Типовые ошибки при проектировании плоских кровель

Через наш проектно-расчетный отдел проходит большое количество объектов, и я решил поделиться опытом, и рассказать вам о типовых ошибках, которые мы встречаем в проектах плоских кровель и как их избежать.

Ошибка 1. Узкие ромбы констроклонов

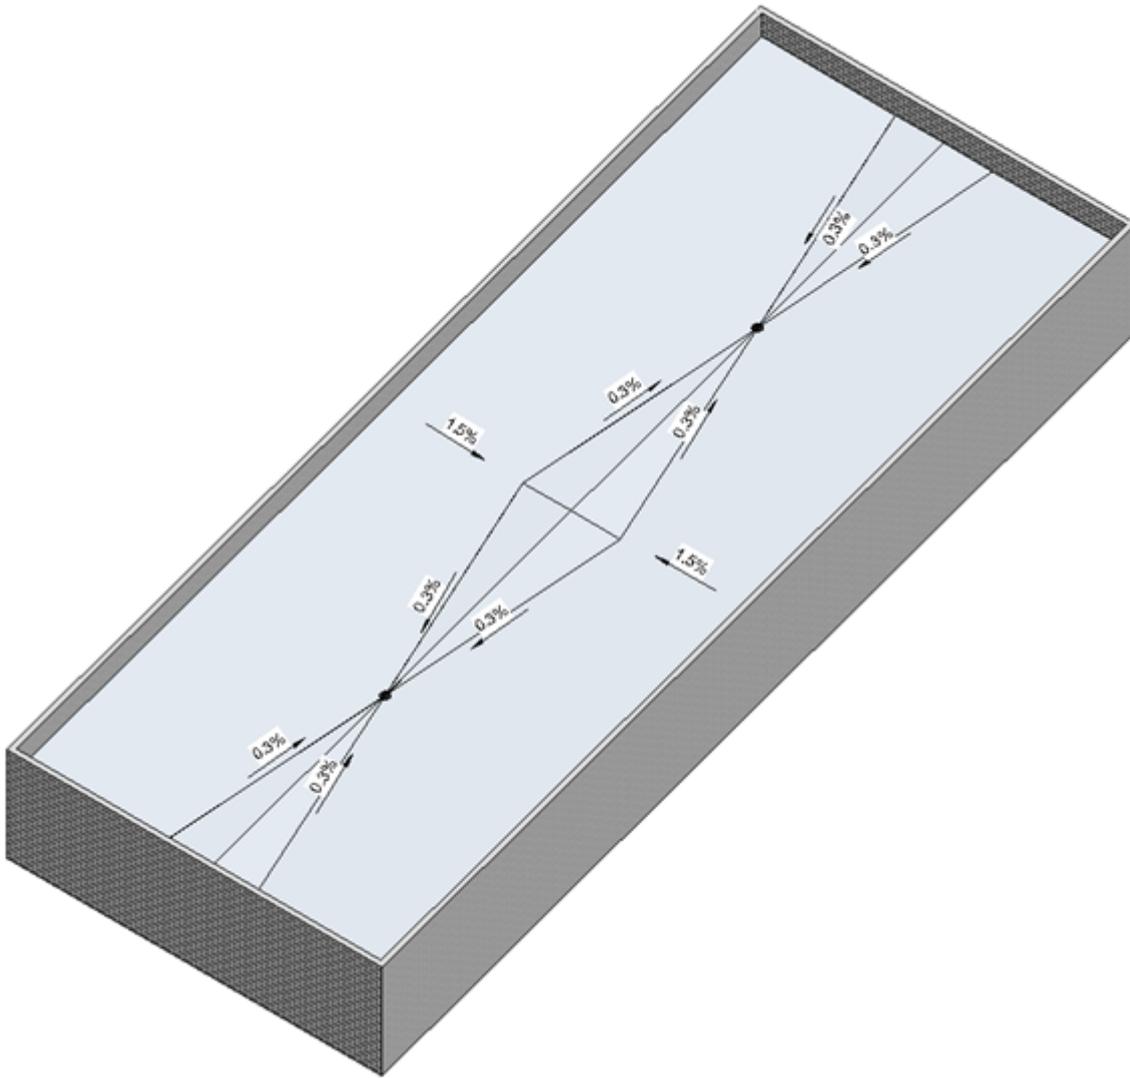
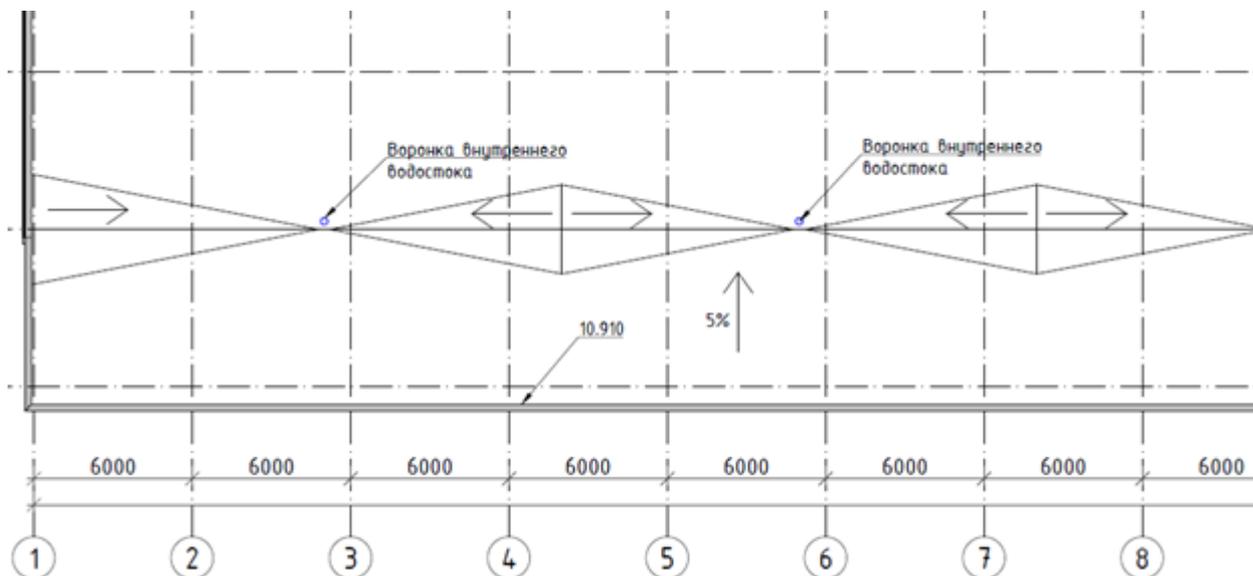
На первый взгляд все выглядит хорошо. Но в данном примере нарушен нормативный уклон 0,5% в ендове между воронками, ромбы слишком узкие и реальный уклон в ендове получается всего 0,3 % смотрите схему ниже.

Какой ширины принимать ромбы, чтобы избежать такой ошибки? Об этом подробно можно прочитать в статье по [ссылке](#).

Ошибка 2. Воронки смещены относительно ендовы

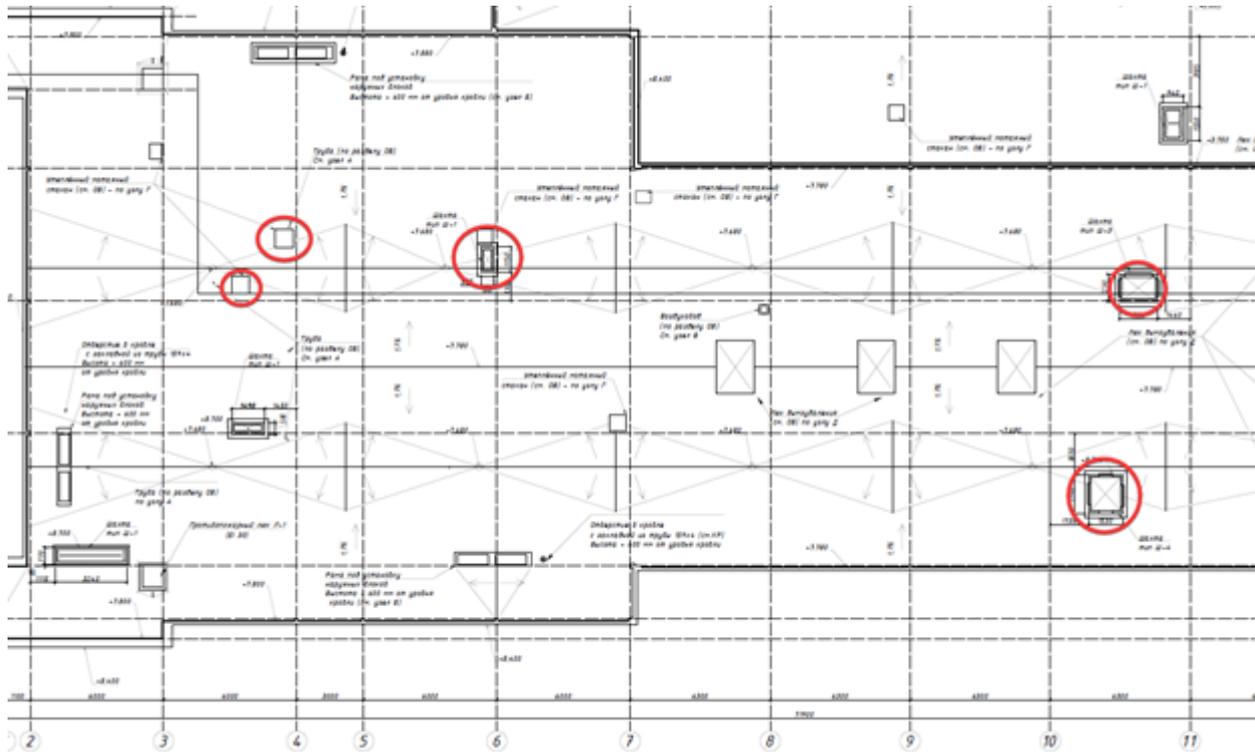
Это тоже достаточно типовая ошибка. Как правило в 80% случаев под ендовой располагается ферма, и для того чтобы установить воронку, ее смещают от оси ендовы. Но при этом уклоны строятся так как будто воронка располагается на оси. Самое смешное, то что на стройке могут так и смонтировать. Несмотря на то что в СП 17.13330.2017 «Кровли» введено требование на устройство водопонижения возле воронки, это требования часто игнорируется на стройке особенно если это не указано в проекте, вода не попадает в воронку, и образуется застойная зона. Самый эффективный способ решения этой проблемы, ставить сразу 2 воронки по обе стороны от ендовы. Если установить дополнительную воронку нет возможности возле воронки необходимо показать водопонижение, в таком случае контруклоны укладываются от водопонижения до водопонижения. Более подробно об этом можно прочитать в статье по [ссылке](#).

Ошибка 3. Препятствия на гранях ендов

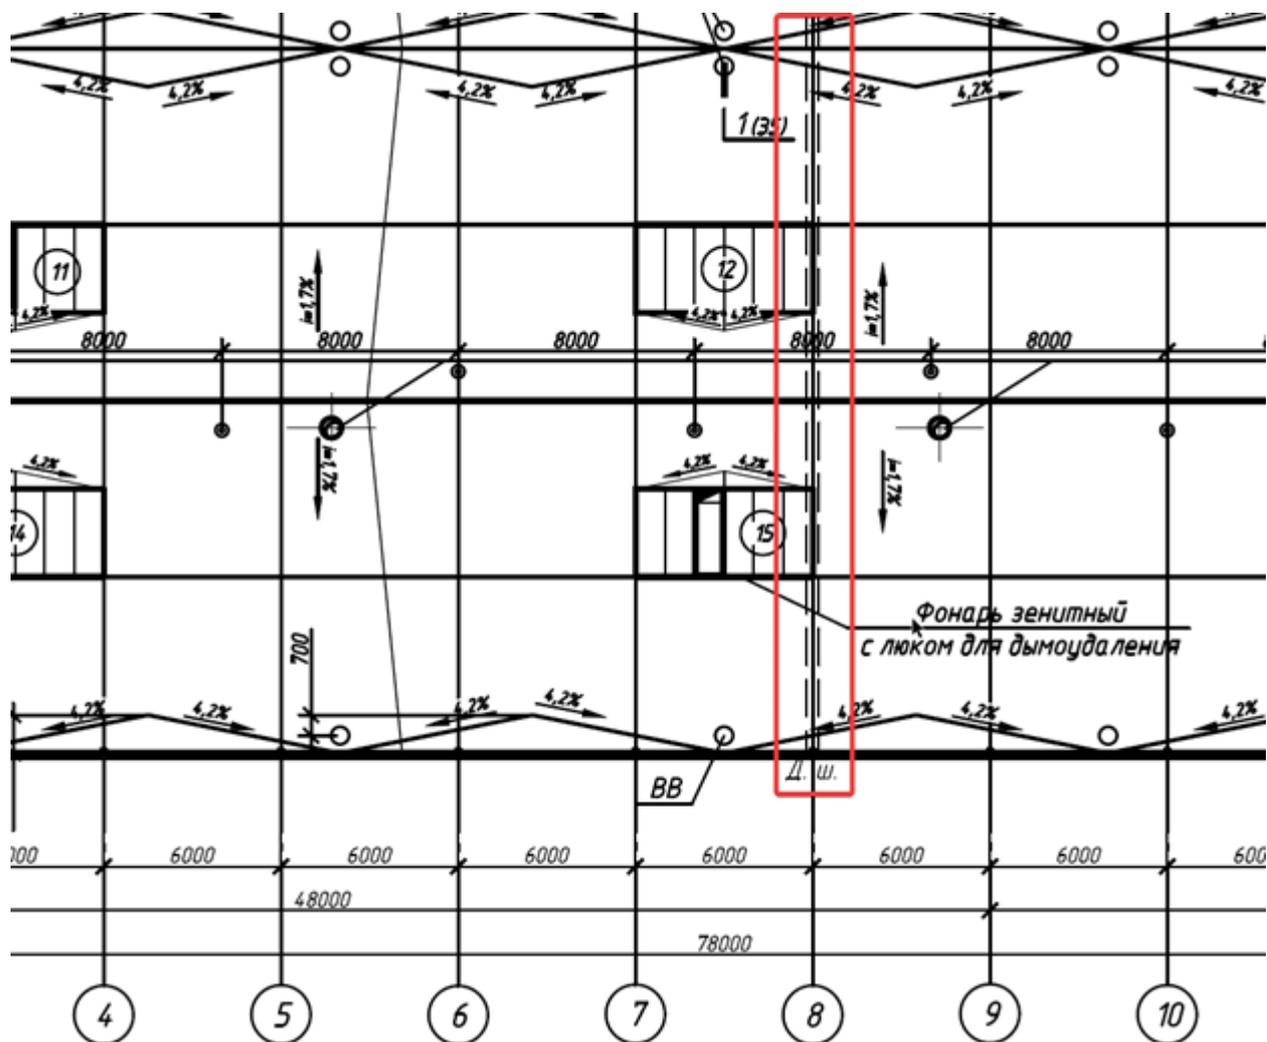
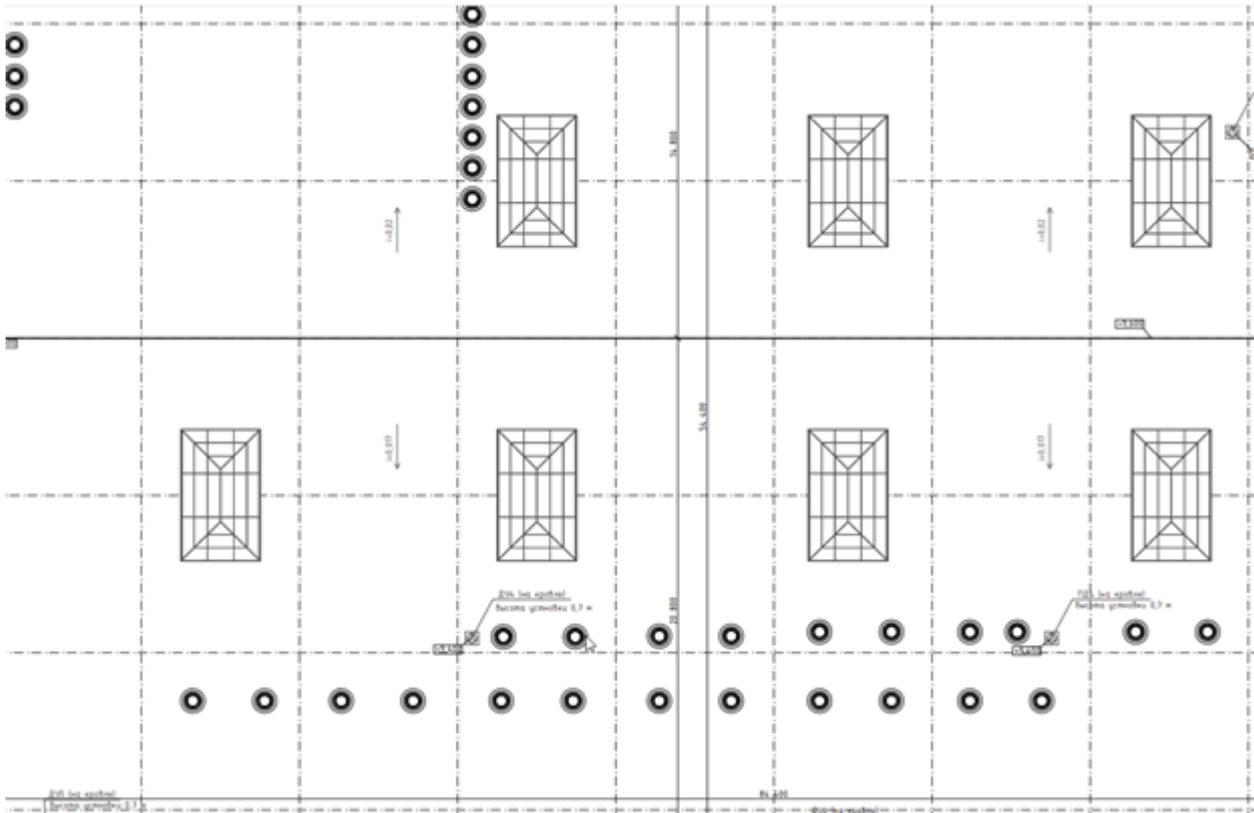
Тут все просто: на линии ендовы попадают шахты (выделено красным), и вода не сможет попасть к воронкам. Когда проектируем уклоны, то следим чтобы этого не происходило.

Линию ендовы пересекает деформационный шов, и вода так же не сможет попасть в воронку.

Лучше всего в этом случае изменить форму контруклона, либо добавить воронку с обратной стороны деформационного шва.

Ошибка 4. Отсутствуют контруклоны перед фонарями/шахтами

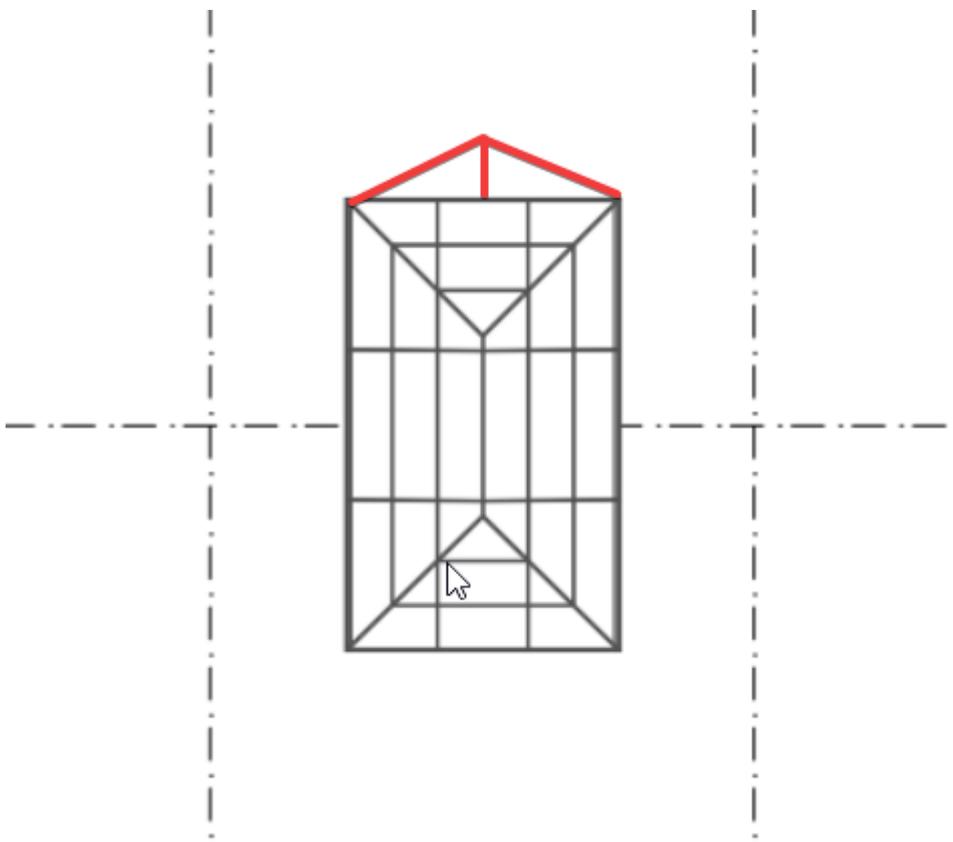
Для конструкций шире 1 000 мм рекомендуется устраивать разжелобок в обратном направлении основного уклона.

Ошибка 5. Схема контруклонов у парапетов

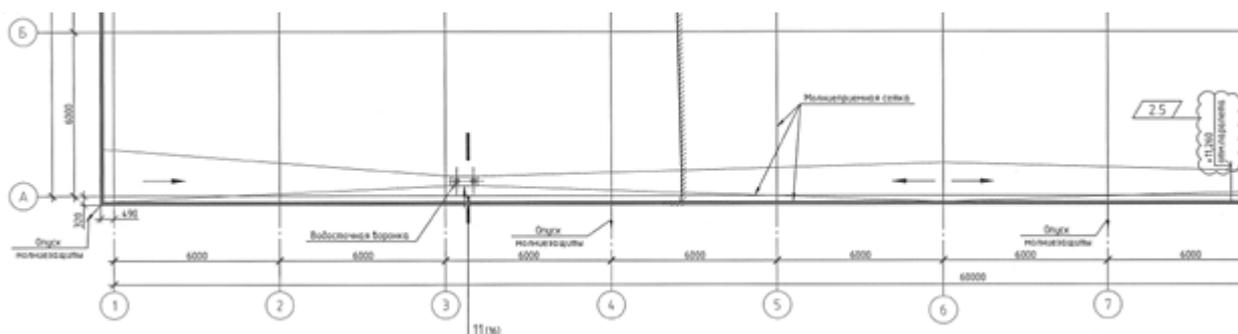
Часто можно видеть такую схему контруклонов, возле парапета. Создается линия ендовы в ендове делается разуклонка при помощи ромбов контруклонов, но под конструкция для создания ендовы не прорабатывается, а предполагается что это все должно создаваться клиновидной теплоизоляцией. Но насколько эффективно делать такую схему из клиновидной теплоизоляции? На мой взгляд это не эффективно. Как лучше сделать контруклон у воронки — читайте в [статье](#).

Ошибка 6. Нарушение правила проектирования уклонов из клиновидной теплоизоляции

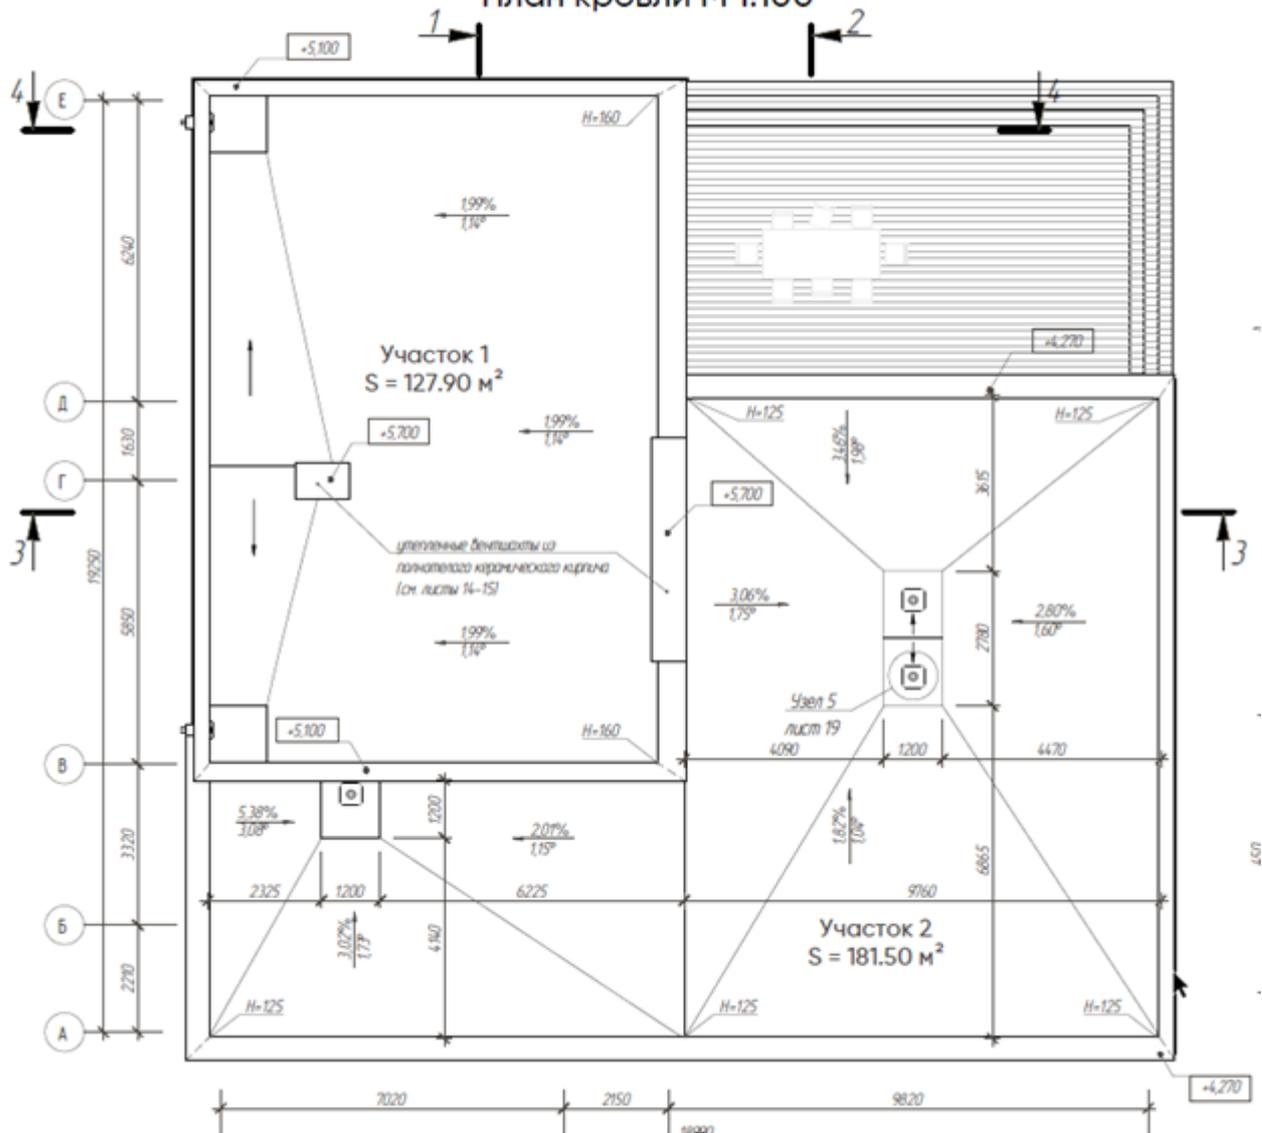
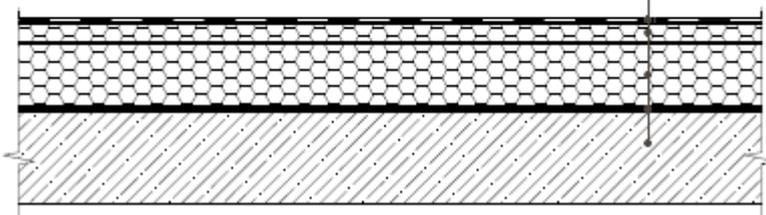
В проекте указано, что уклоны выполнены из клиновидной теплоизоляции, но без учета

требований проектирования данного типа уклонов. Схема линий водоразделов, проценты уклонов выполнены не корректно. Как правильно проектировать, учитывая данные правила, можно прочитать в этой [статье](#).
